Administrativ rettelse nr. 11 til Spildevandsplan 2015-2025 - Gødstrup

Herning Vand A/S ønsker følgende forskellige mindre tilretninger i Herning Kommunes Spildevandsplan 2015-2025:

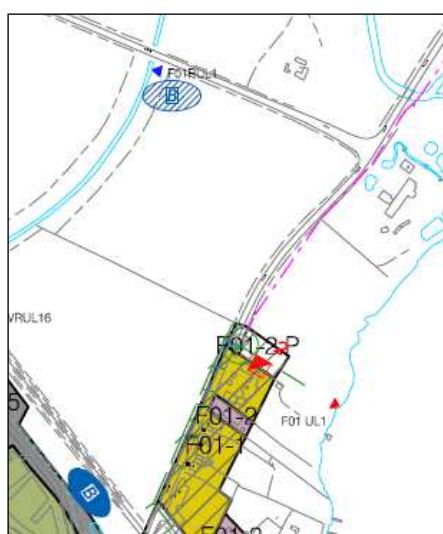
Ændret bassinplacering

I spildevandsplanen for Gødstrup er der planlagt placering af et bassin på matrikel nr. 1 x Gødstrup Præstegård, Snejbjerg. Ejeren af matriklen vil gerne have bassinet flyttet til matrikel nr. 1ba Gødstrup Præstegård, Snejbjerg. Da begge matrikler er ejet af den samme ejer, og Herning Vand A/S ikke har indvendinger mod flytningen, vil placeringen af bassinet blive ændret til matrikel nr. 1ba Gødstrup Præstegård, Snejbjerg. Recipienten ændres ikke.

Afvanding før ændring af spildevandsplan

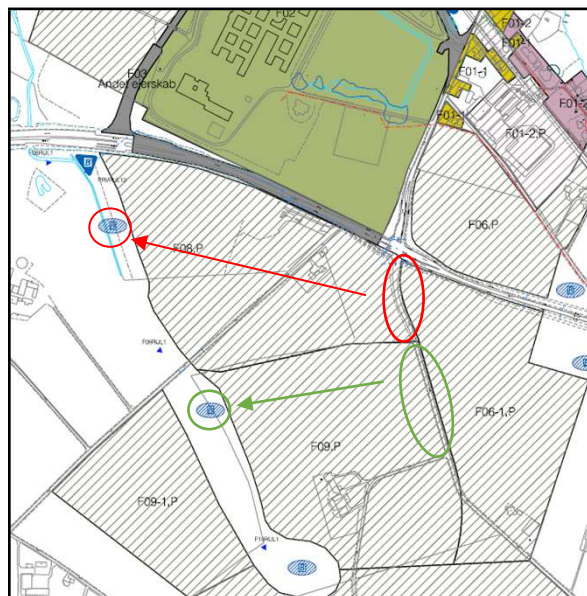
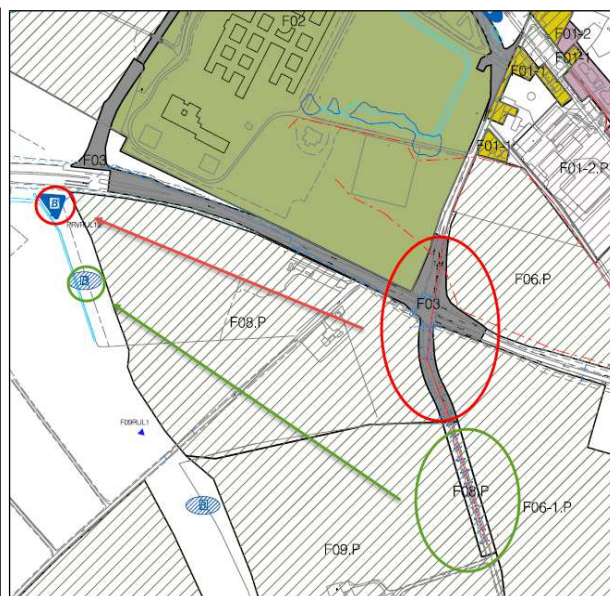
Ændret udløb fra Gødstrupvej og Hilmar Sølunds Vej

Ifølge den gældende spildevandsplan for Herning Kommune skal overfladevand fra Gødstrupvej (Bygaden syd for Hilmar Sølundsvej – markeret med rød i skitse herunder) ledes mod vest til nyt bassin (udløb F08RUL1). Det har dog vist sig at være svært at få ledt vandet fra den nordligste del af vejen ind gennem opland F08.P på grund af terrænforhold og uklarhed omkring placering af anlæg/veje i den kommende bebyggelse. I stedet er der ønske om, at alt overfladevand fra de nordligste 200 m af Gødstrupvej ledes til eksisterende grøft langs Hilmar Sølunds Vej og videre til eksisterende vejafvandingsbassin i nordvest (udløb PRVRUL12) sammen med overfladevand fra vejarealer umiddelbart nord og øst for krydset mellem Hilmar Sølundsvej og Gødstrupvej. Afvanding af dette ekstra vejareal er vurderet til at være omfattet af gældende udledningstilladelse af 02.07.2014. Afgrænsningen af opland F03 tilpasses svarende til ovenstående.

For at sikre at overfladevand fra den lidt sydligere del af Bygaden (angivet med grøn markering) kan afvande til Hundkær Bæk, ændres spildevandsplanen således, at dette vejvand ledes til bassin med udløb F08RUL1 i stedet for til bassin med udløb F09RUL1. Vejstykket optages som en del af opland F08.P.
